**DIRECTION GÉNÉRALE DE L’ÉVALUATION
ENVIRONNEMENTALE ET STRATÉGIQUE**

**Rapport d’analyse environnementale
pour le projet d’augmentation de la capacité d’entreposage des
résidus et stériles miniers de la mine de fer du lac Bloom sur le
territoire de la municipalité régionale de comté de Caniapiscau
par Minerai de fer Québec Inc.**

Dossier 3211-16-011

Le 15 décembre 2021

FIGURE 10 VARIANTES ÉLABORÉES POUR L'AIRE D'ACCUMULATION DES RÉSIDUS MINIER GROSSIERS

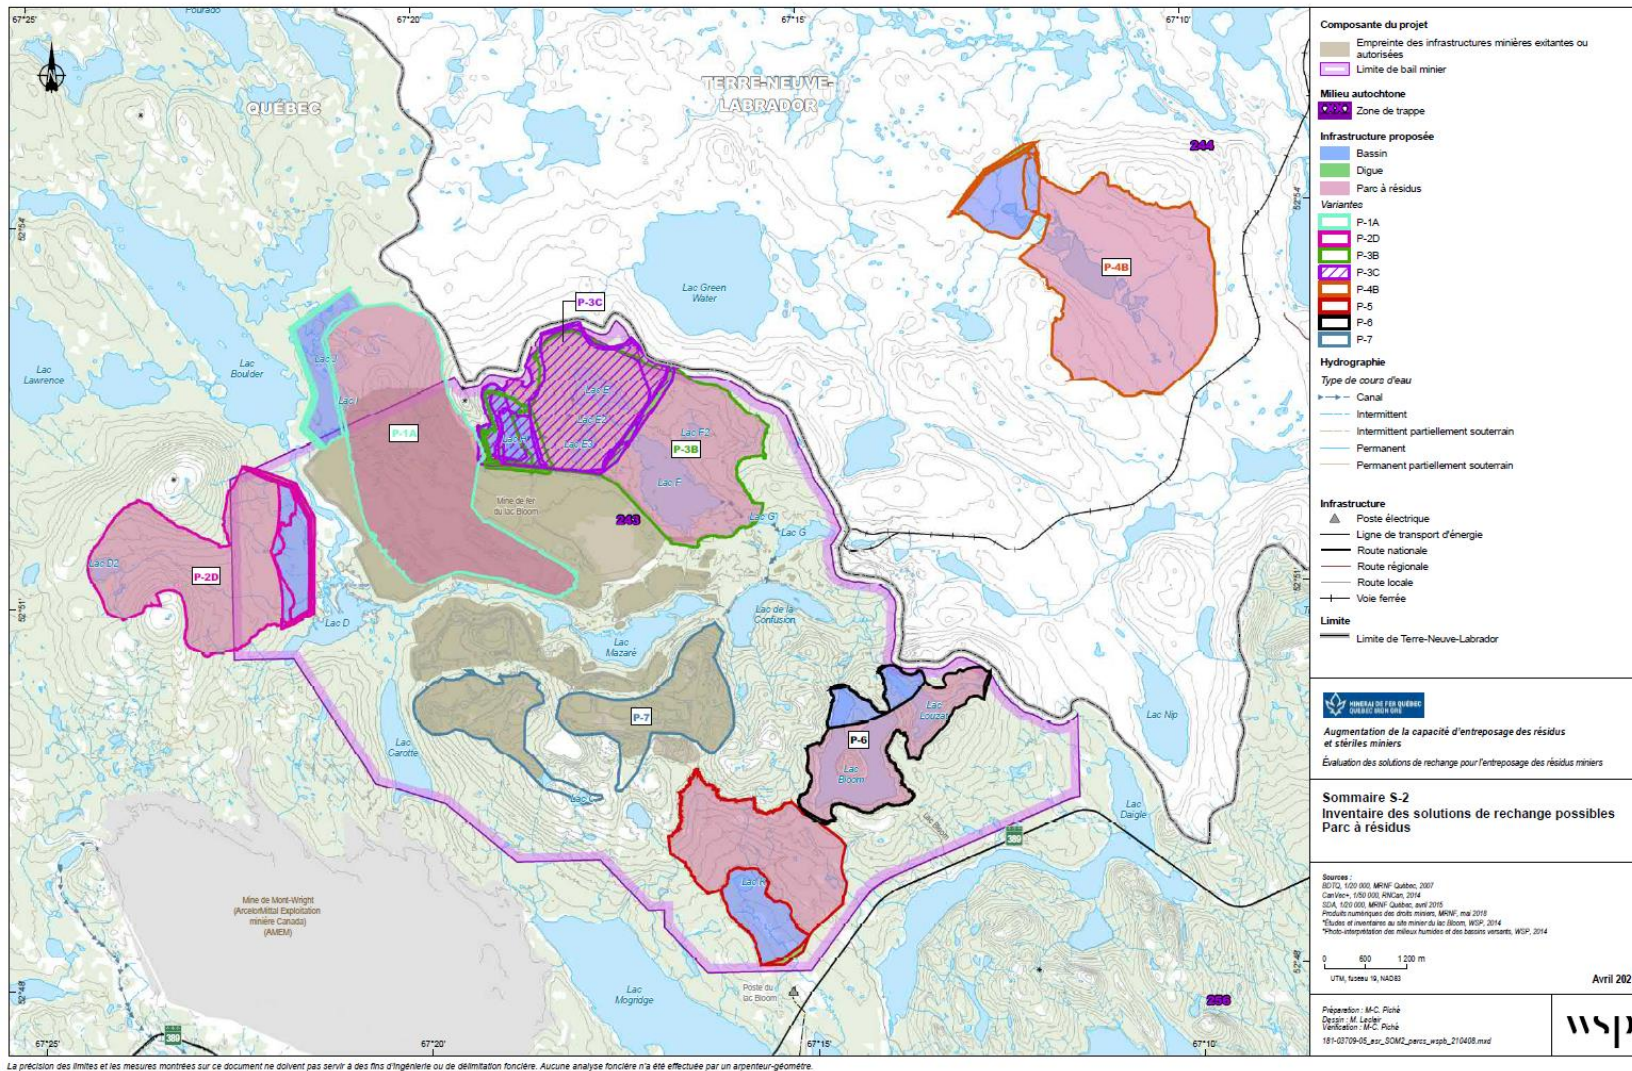
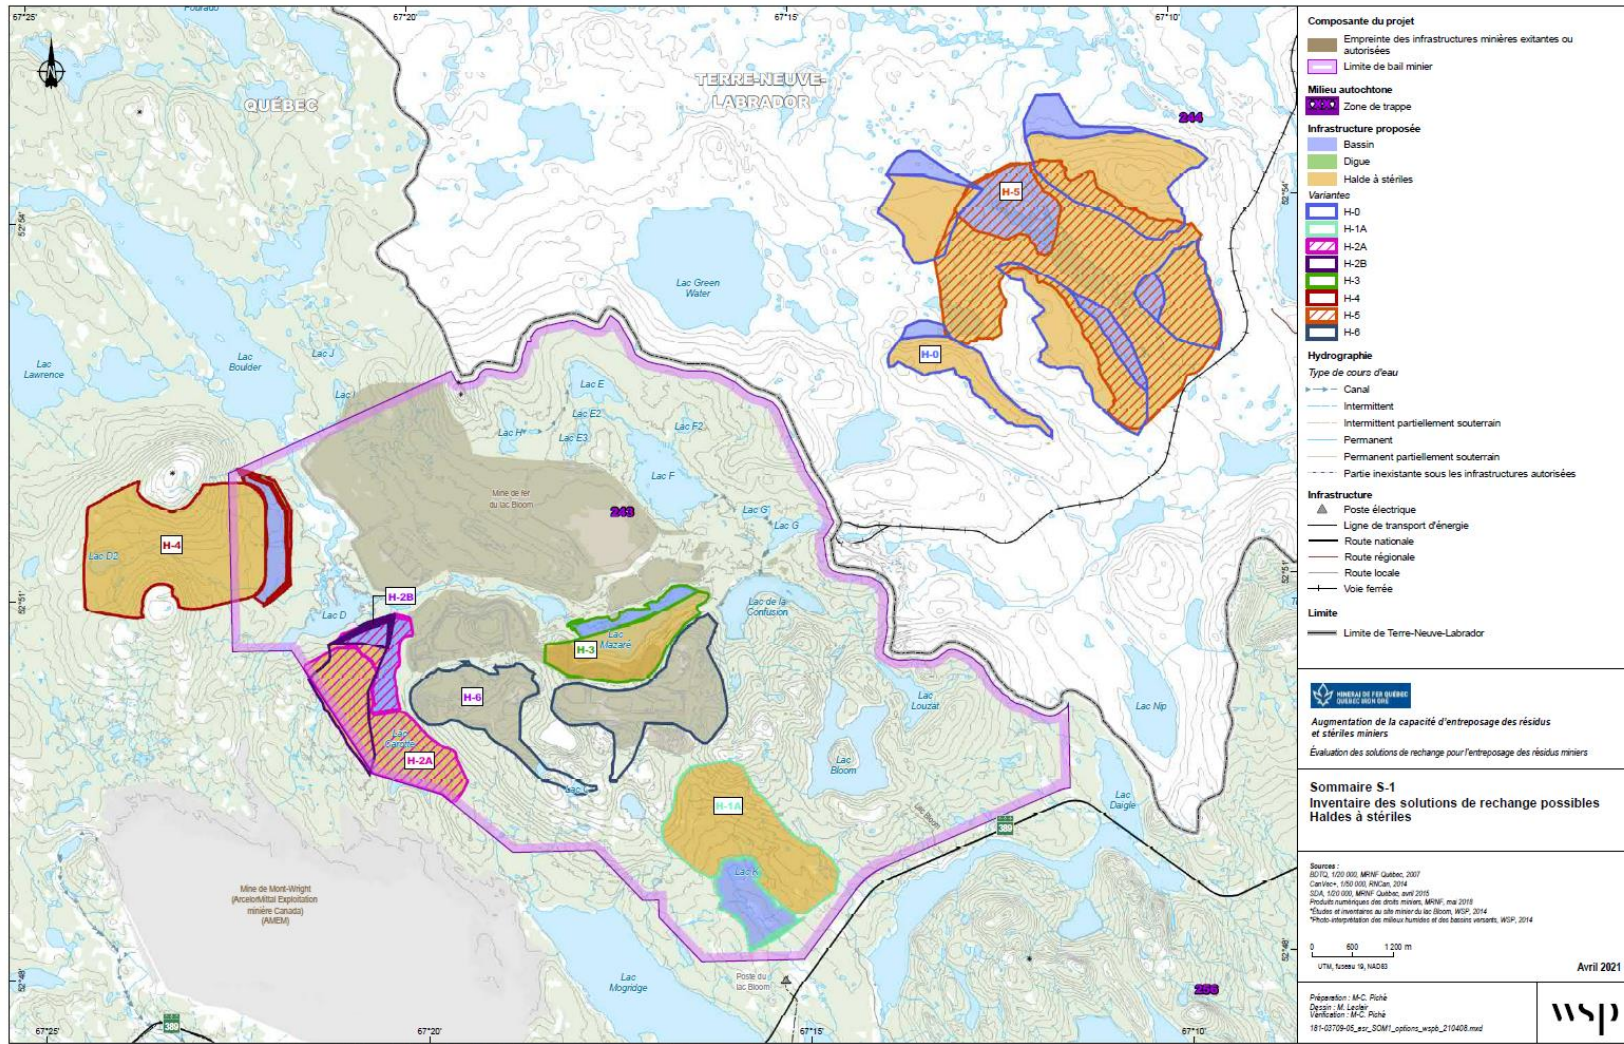
Au terme de cette première étape, l'initiateur a élaboré sept variantes de localisation pour l'aire d'accumulation des stériles miniers et sept variantes pour l'aire d'accumulation des résidus miniers grossiers. Une variante en milieu terrestre, utilisant une méthode de co-disposition des stériles et des résidus miniers, a également été élaborée (figure 10 et 11)²¹.

Les variantes ont ensuite été évaluées par l'initiateur afin de rejeter celles qui présentent les caractéristiques les plus défavorables ou qui pourraient constituer un problème majeur quant à la gestion des résidus miniers ou de la protection de l'environnement. Les critères suivants ont été utilisés à cette fin (figure 12) :

L'équipe d'analyse est d'avis qu'il est justifié que l'initiateur ait fixé des limites de 10 km comme distance maximale à respecter pour l'entreposage des stériles et des résidus miniers transportés par camions et de 15 km pour le transport des résidus miniers par pompage. Dans le contexte d'implantation du projet, des distances supérieures ne permettraient vraisemblablement pas de réduire les répercussions sur l'environnement, en raison notamment de l'omniprésence de MHH dans la région et des émissions additionnelles de GES qui résulteraient du transport par camion. Elles impliqueraient par ailleurs des contraintes techniques et économiques additionnelles.

FIGURE 15 BASSINS VERSANTS DU SITE MINIER

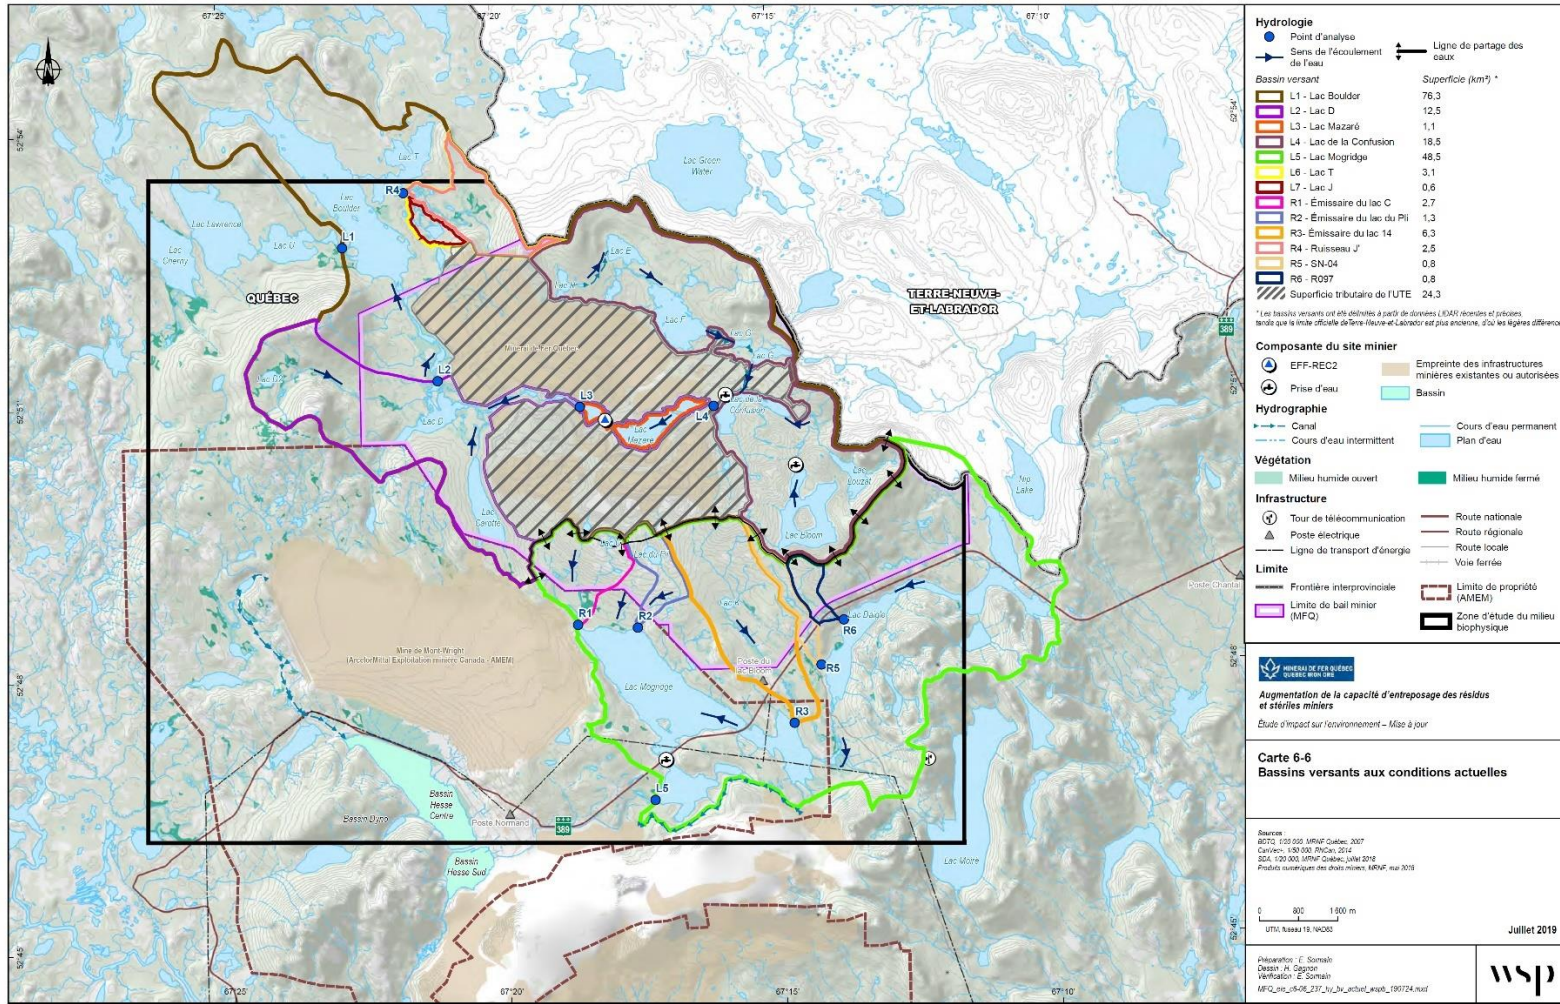
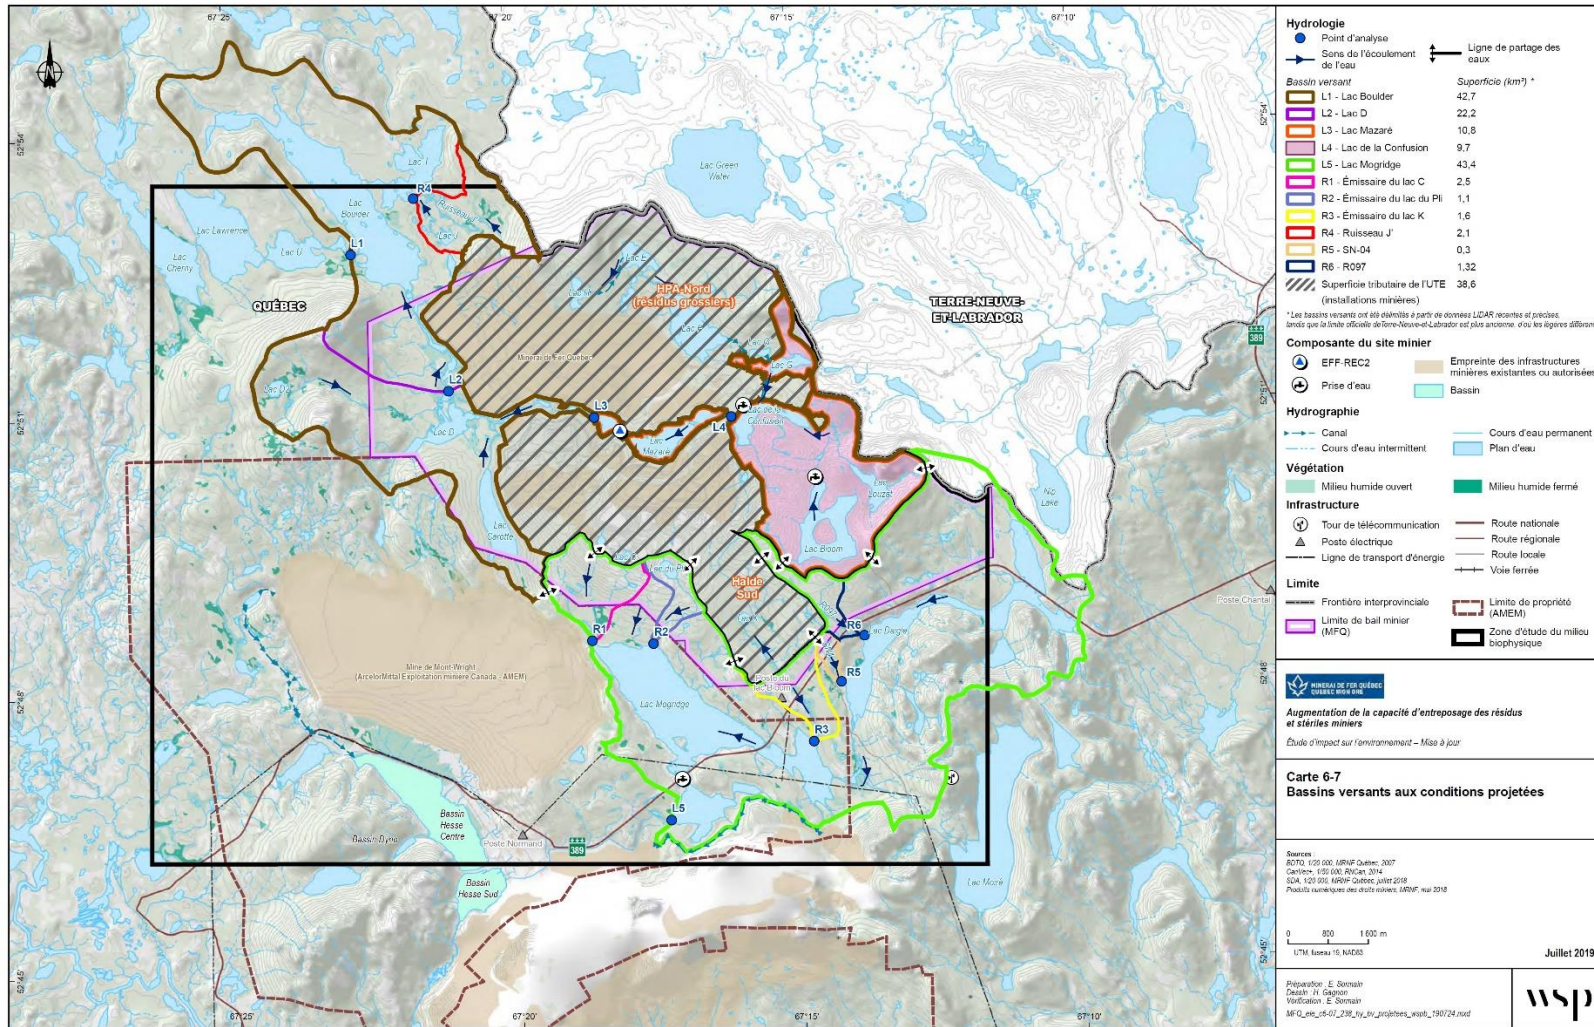
L'aménagement du secteur Nord de l'aire d'accumulation des résidus miniers grossiers entraînera une diminution de la superficie des SBV du lac de la Confusion (-48 %), du ruisseau J' (-16 %) et du lac Boulder (-44 %) (figure 15b). Les débits à l'exutoire du lac de la Confusion diminueront en raison de la diminution de la taille du SBV et de l'augmentation des prélèvements d'eau dans le lac Bloom et dans le lac de la Confusion. Une diminution de l'ordre de 53 à 100 % des débits d'étiage projetés sur une base annuelle est anticipée dans le SBV du lac de la Confusion. Pour les autres SBV de ce secteur, la diminution de la taille du SBV sera compensée par le rejet des eaux usées minières traitées à l'effluent final. En effet, l'initiateur estime que les débits d'étiage projetés sur une base annuelle seraient de 72 à 1 174 % plus élevés à l'exutoire du lac Mazaré et de 51 à 132 % plus élevés à l'exutoire du lac Boulder. Par ailleurs, l'arrêt de l'effluent en période hivernale pourrait entraîner un débit très faible à l'exutoire du lac Mazaré.
